**Modulo per la presentazione delle osservazioni per i piani/programmi/progetti sottoposti a procedimenti di valutazione ambientale di competenza statale**

ID: Codice procedura (ID\_VIP/ID\_MATTM):10844

Impianto per la produzione di energia elettrica da fonte eolica, costituito da 6 aerogeneratori della potenza complessiva di 37,2 MW, un sistema di accumulo da 25 MW e relative opere connesse in località "Rempillo" nel comune di Pitigliano (GR).

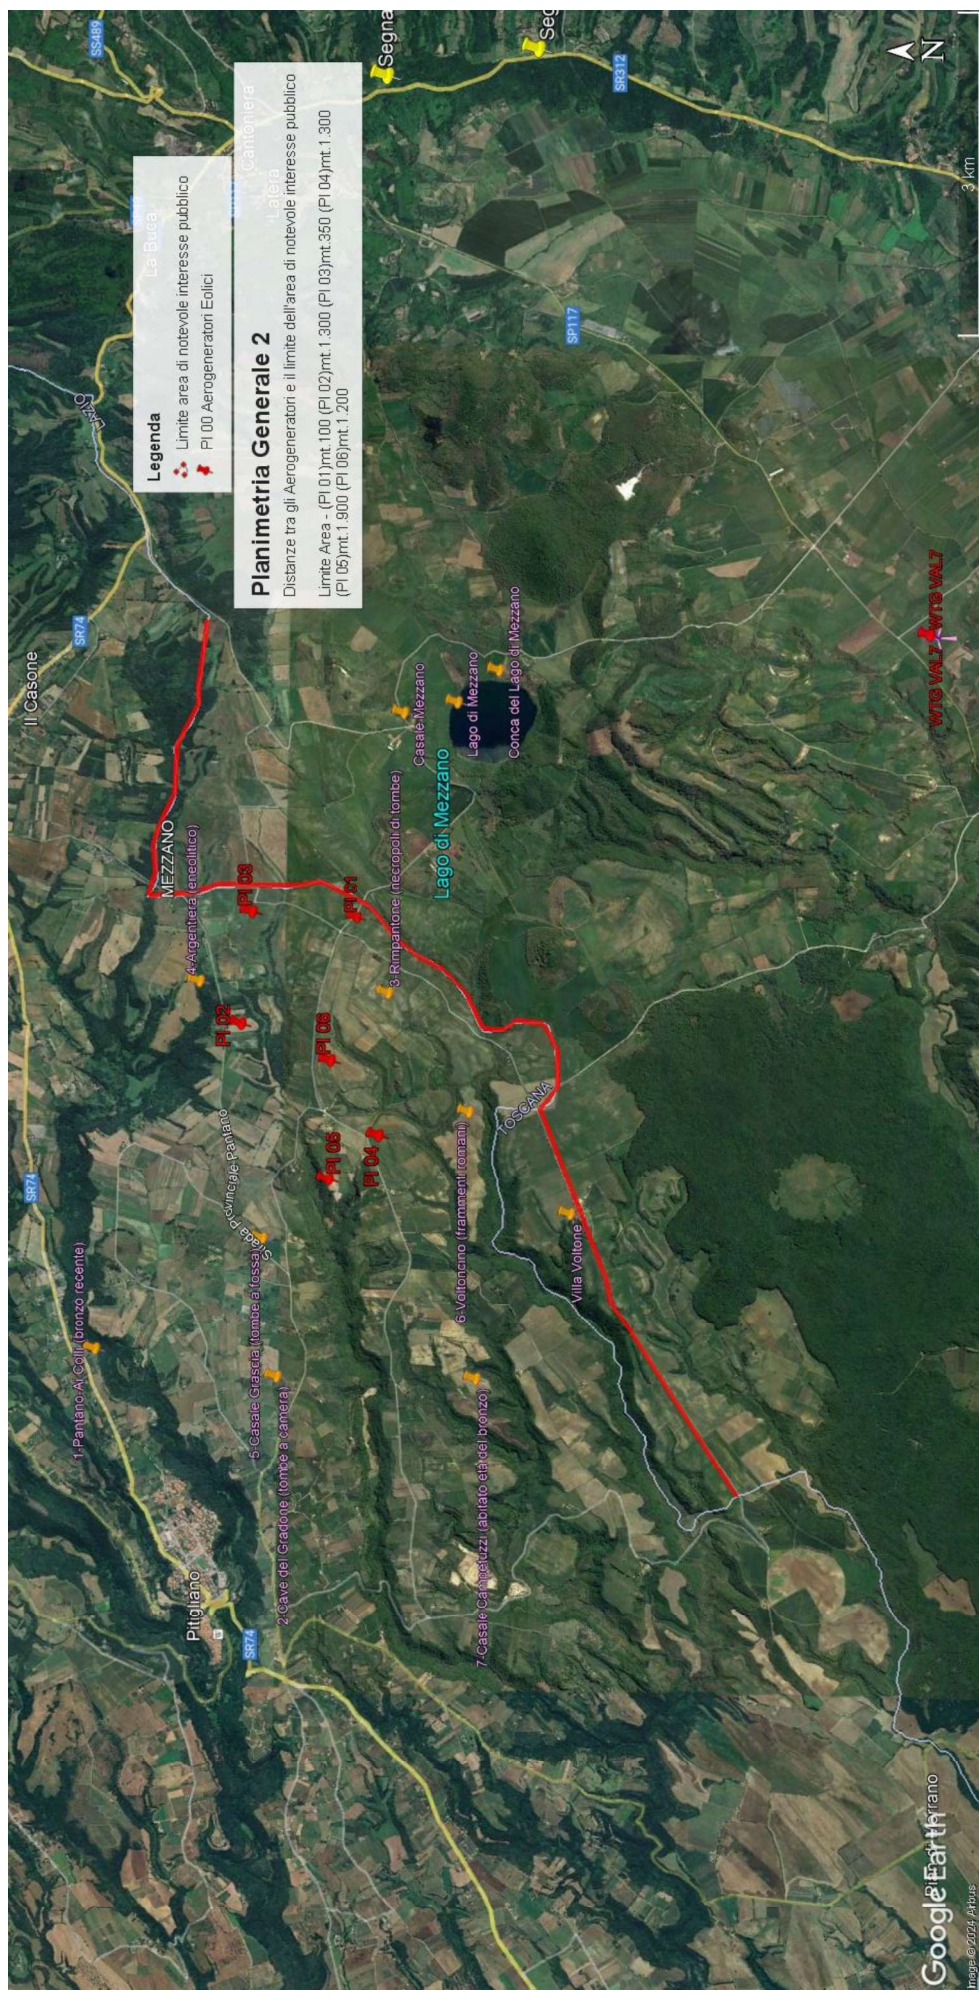
In sintesi, visti l’art. 20 comma 8 lettera c) quater del D.Lgs n 199/2021 e le Linee guida nazionali appena citate, considerato l’enorme impatto dell’impianto eolico industriale denominato “Rempillo” sulla zona paesaggistica di notevole interesse pubblico ben individuata nelle immagini n.1 e n. 2 e sui Beni Culturali evidenziati nell’ immagine n. 3 dell’Allegato alle presenti Osservazioni, per la collocazione delle pale P04 e P05 direttamente all’interno del perimetro di un’area archeologica e per gli impatti anche sull’area intermedia e vasta dei pregiati territori laziali della Tuscia settentrionale e in particolare di quelli del pitiglianese ricco di emergenze agricole, naturalistiche, storiche e archeologiche del periodo etrusco ma non solo, si chiede che venga negata l’autorizzazione all’ insediamento dell’impianto eolico denominato “Rempillo”.

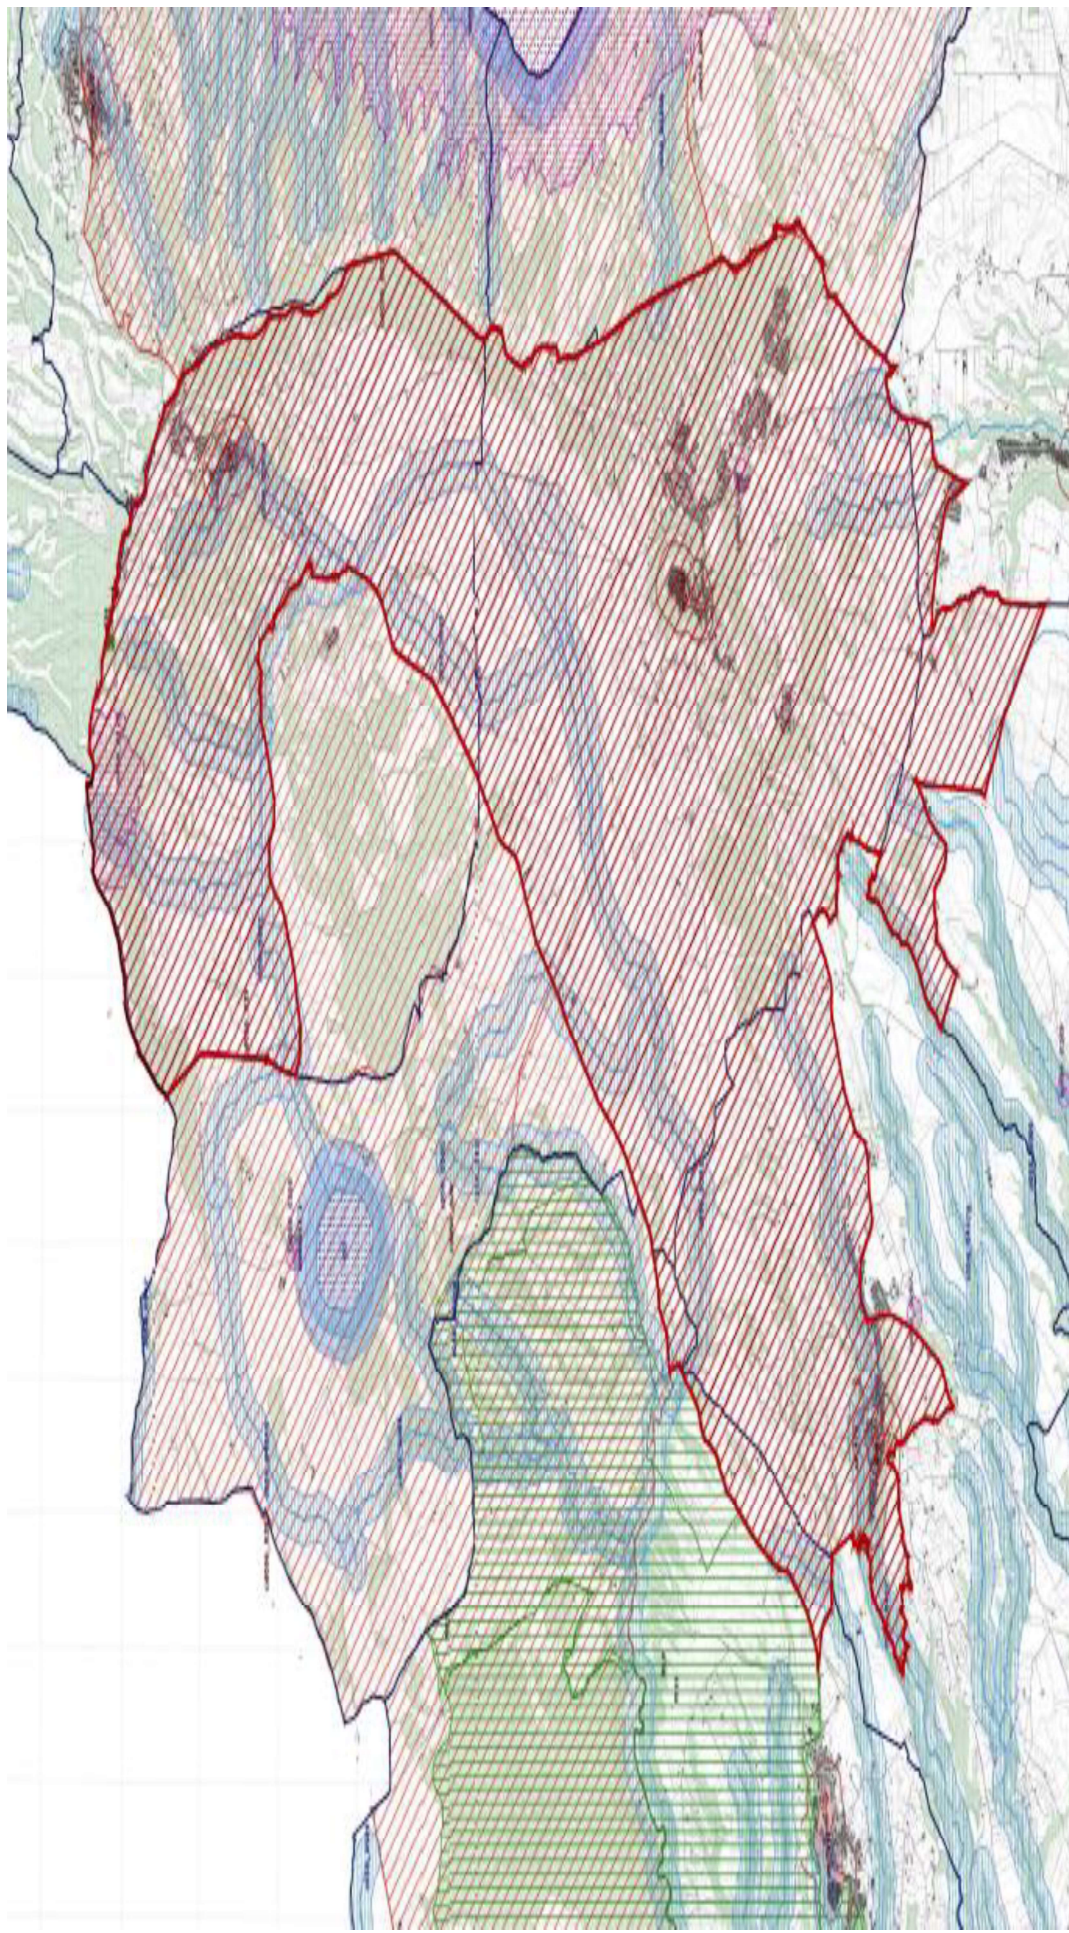
Alla luce del combinato disposto dal "vincolo sul patrimonio paesaggistico (artt. 136 e ss. e 142 del decreto legislativo n. 42/2004 e ss.mm.ii.) e sui beni culturali" (artt. 10 e ss. del decreto legislativo n. 42/2004 e ss.mm.ii.) e dal comma 8 lettera c-quarter del D.Lgs 191/2021 e ss.mm.ii si evince che, ad oggi, le aree in cui sono previsti gli insediamenti dei sei aerogeneratori dell'impianto eolico denominato "Rempillo" non sono idonee perché ricadono tutte all'interno della fascia di rispetto dei **beni paesaggistici di notevole interesse pubblico denominati "Conca del Lago di Mezzano e territorio circostante" (D.M. 22.05.1976)** comprendente anche il **vincolo "Selva del Lamone" (D.M. 22.05.1984)** tutelati **dall'art. 136 del Codice del Beni Culturali e del Paesaggio** e in particolare un aerogeneratori ( P01) è a 100 metri dal primo vincolo citato e gli altri cinque compresi in una distanza massima tra 1 km e 2 km ( vedi immagine n. 1 dell'ALLEGATO). Nella fascia di rispetto dei 3 km anche la porzione di vincolo rappresentato dalla Selva del Lamone che gode di altre importanti tutele in quanto Riserva Naturale regionale (L. 394/91 e L.R. 29/97), Zona di Protezione speciale (ZPS) insieme ai Monti di Castro collegati tra loro da una Zona di Conservazione Speciale (ZSC), il sistema fluviale Fiume Fiora-Olpeta. La Selva del Lamone oltre il vincolo paesaggistico di notevole interesse pubblico che la rende area non idonea all'installazione degli impianti FER anche nelle sue fasce di rispetto dei 3 km, gode di un'altra tutela che ne rivela l'importanza di area di importanza internazionale per l'avifauna IBA (012) che viene collegata all'altra IBA (099) Lago di Bolsena attraverso la ZPS Caldera di Latera e la ZSC Lago di Mezzano che insieme sono compresi nel vincolo paesaggistico "Conca Lago di Mezzano..." e verranno uniti dal nuovo vincolo paesaggistico "*Ambito paesaggistico, geologico e geomorfologico dell'orlo della caldera di Latera e delle sue pendici interessate dai centri eruttivi periferici*" ( si veda a riguardo la proposta pubblicata sul sito del MIC in data 09/08/2023 e

l'immagine n. 2 dell' ALLEGATO) all'area di notevole interesse pubblico "Conca del lago di

Bolsena” (D.M. 24.10.1960). Praticamente una vasta zona che per interesse paesaggistico e naturalistico oltre che storico, archeologico e identitario rappresenta un unicum nel panorama nazionale.

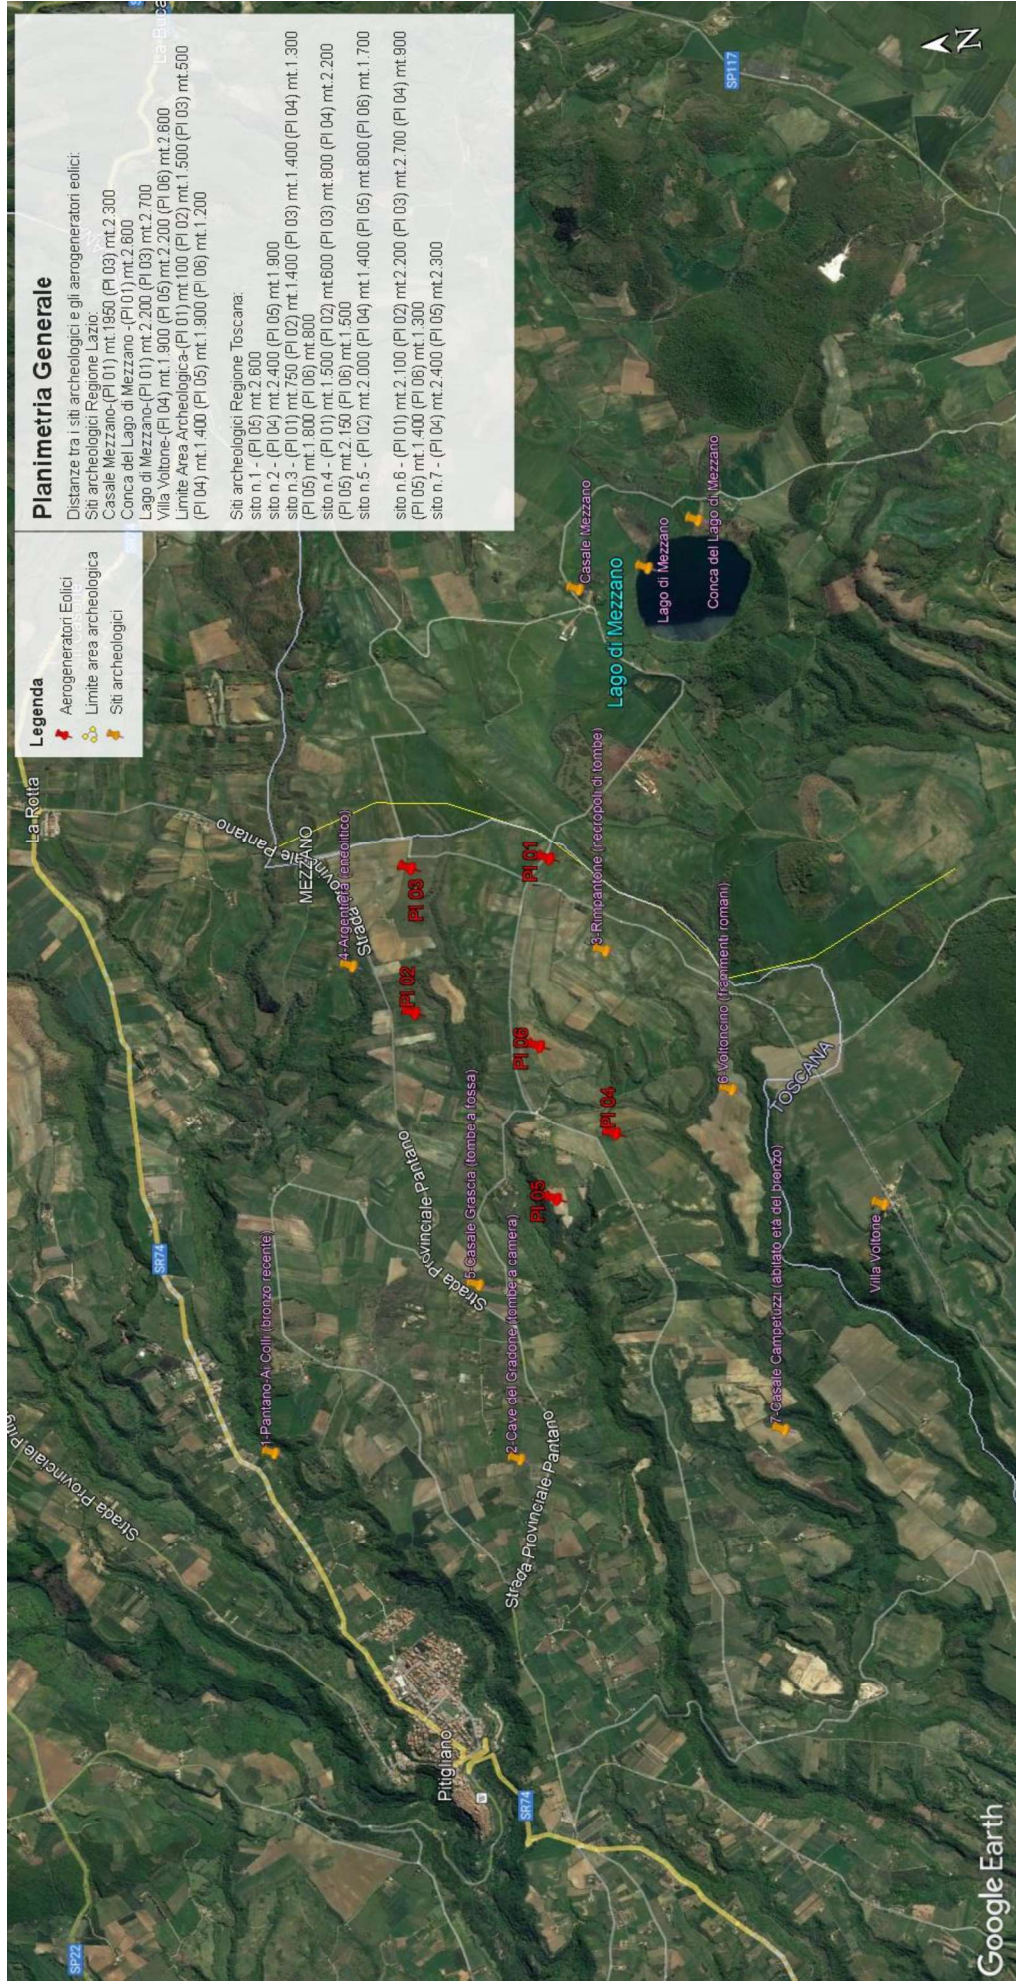
Inoltre, la zona in cui insisterebbe l’impianto eolico industriale Rempillo è compresa nelle fasce di rispetto di 3 km di diversi beni archeologici tutelati dalla parte II del Codice dei Beni Culturali (vedi Allegato, immagine n. 3). Inoltre le pale P04 e P05 ricadono all’interno di un’area archeologica che la Proponente vorrebbe cancellare per il semplice fatto che non è riportata nel documento regionale ma nel documento provinciale come meglio dettagliato nell’Osservazione n. 5. Alla luce di quanto documentato appare chiaro quindi che la collocazione dell’impianto non ha tenuto conto alcuno dei vincoli dell’area nella quale è stato progettato e l’inserimento dell’impianto eolico nel paesaggio e sul territorio non è corretto (Allegato IV delle Linee guida nazionali di cui al D.M dello Sviluppo economico del 10.09.2010).

**Immagine n. 4** Situazione di saturazione da impianti FER nella provincia di Viterbo. Non sono riportati gli impianti fotovoltaici e agrivoltaici che hanno inciso per buona parte nel cumulo di impianti FER per superare già nel 2023 gli obiettivi del PNIEC assegnati alla Regione Lazio per il 20230.

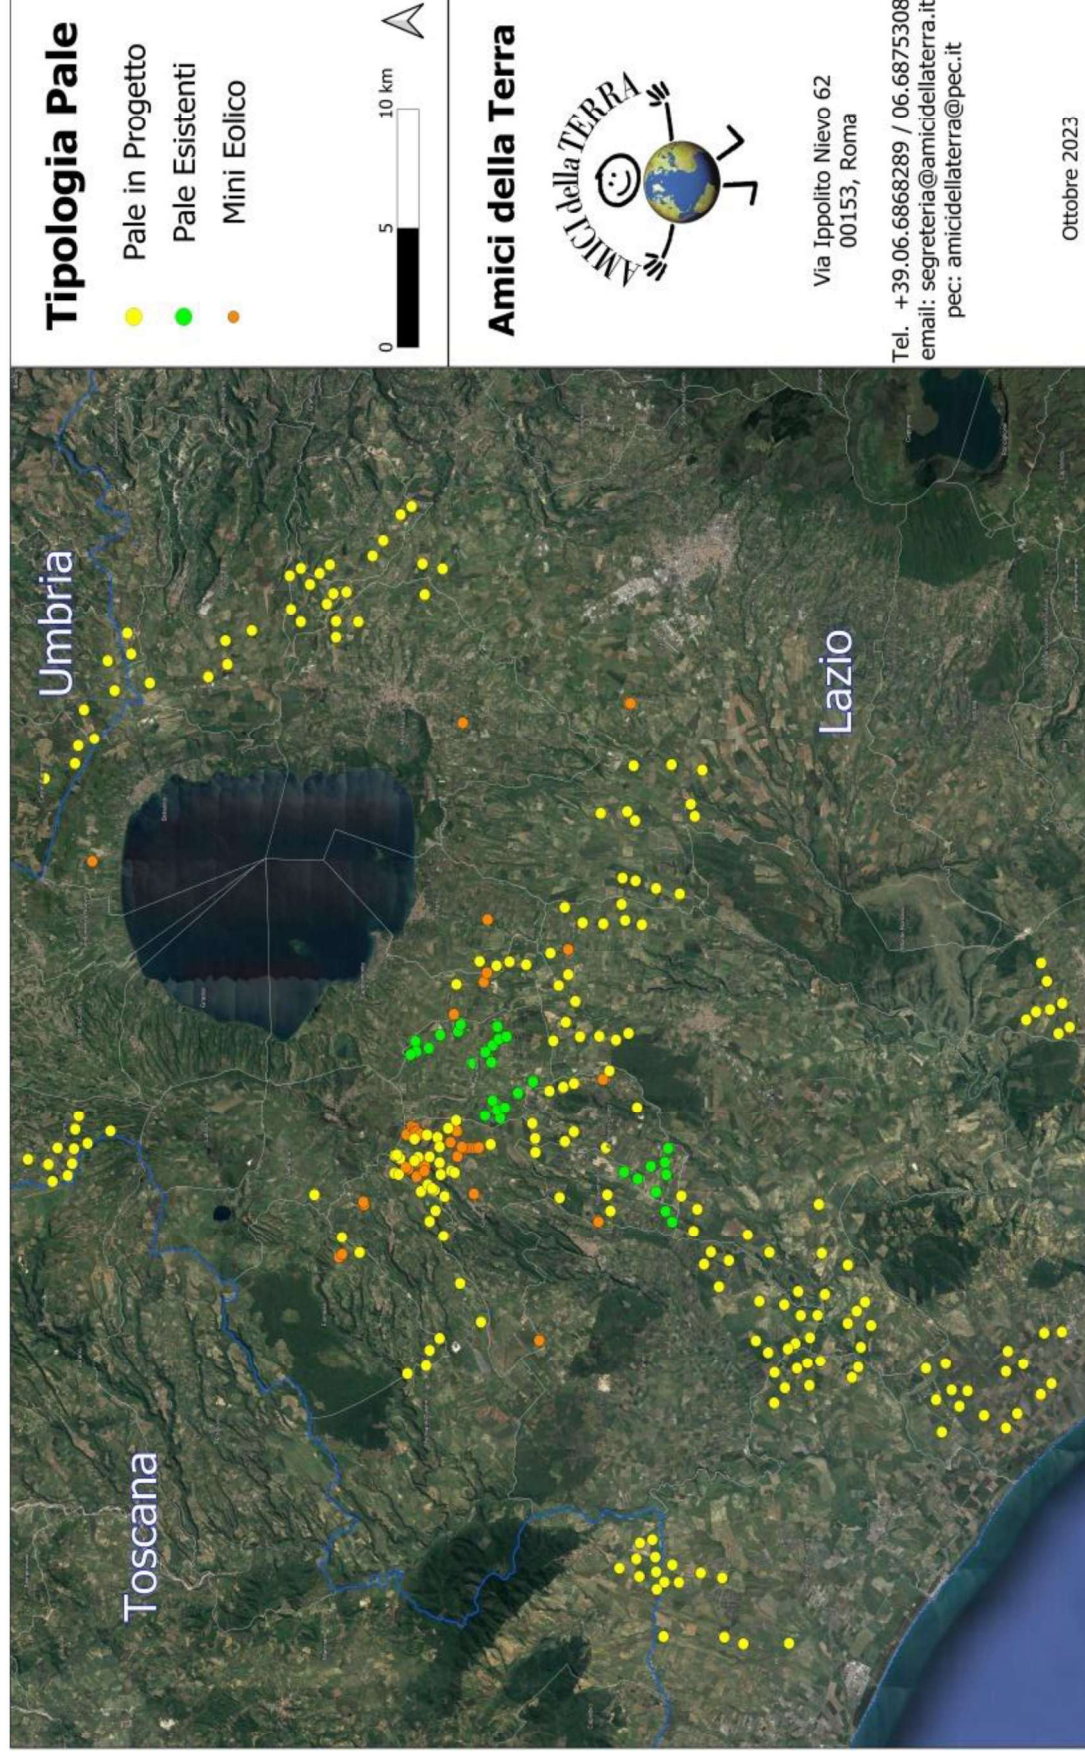
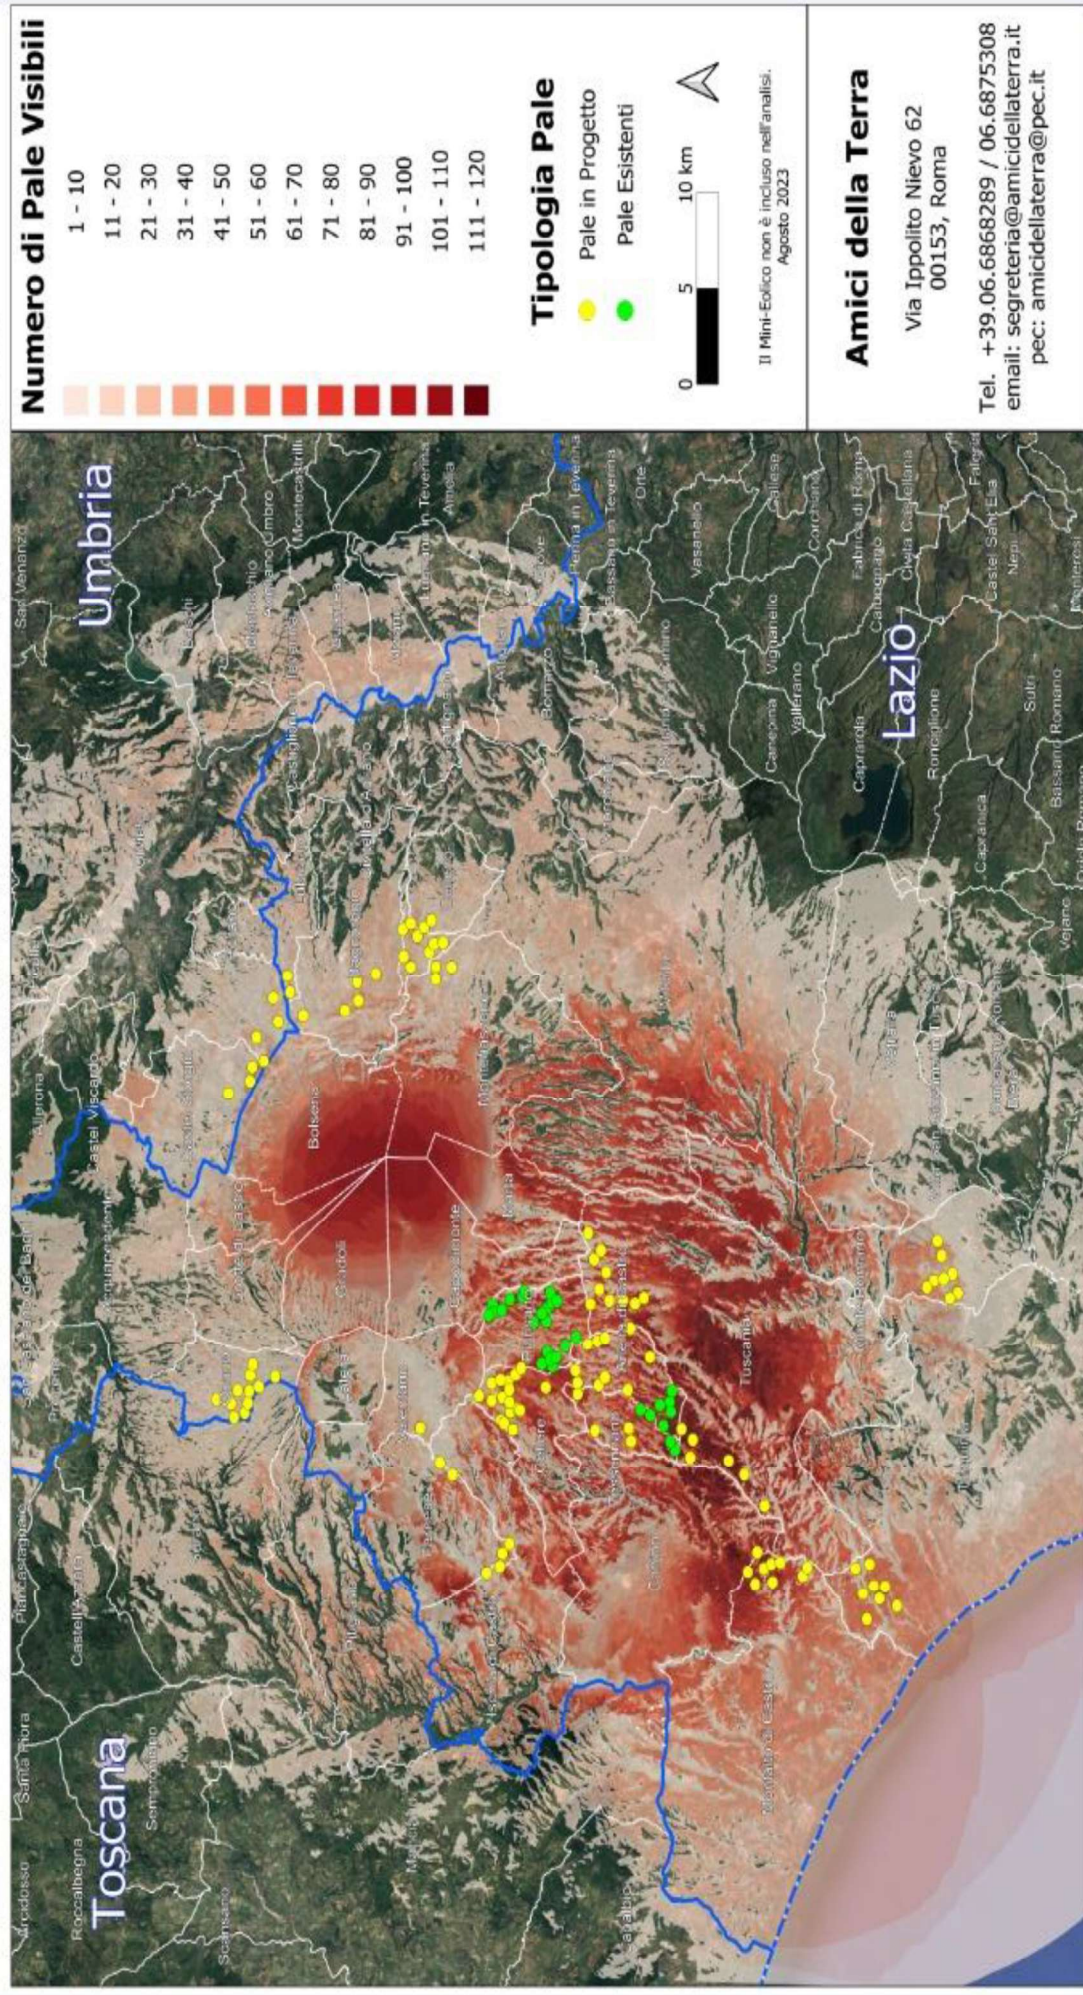
nn. 1 e 2 e crea anche degli impatti negativi anche sui beni naturalistici come verrà dettagliato nell'Osservazione n. 4. Inoltre andrebbe a sommarsi al già enorme cumulo di impianti eolici e fotovoltaici e geotermici che già creano una elevata criticità ambientale nella provincia di Viterbo e interferiscono anche con il territorio toscano come si può vedere dalle immagini nn. 4 e 5 dell'Allegato n. 1.
